03.03.2026 № 1-10/7-573

Управление специализированных работ ОАО «Стройтрест №1» информирует Вас, что при производстве монтажных работ по объекту: «Строительство многопрофильной поликлиники в пос. Восточный» разделы проекта №17.060.0.01-ОПС, 17.060.0.01.-УС2 выявлены следующие замечания:

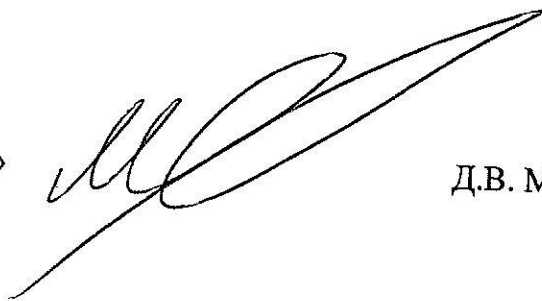
11.В коридоре 32 (7 этажа) требуется добавить 2 извещателя (присвоить извещателю номер 103,104).
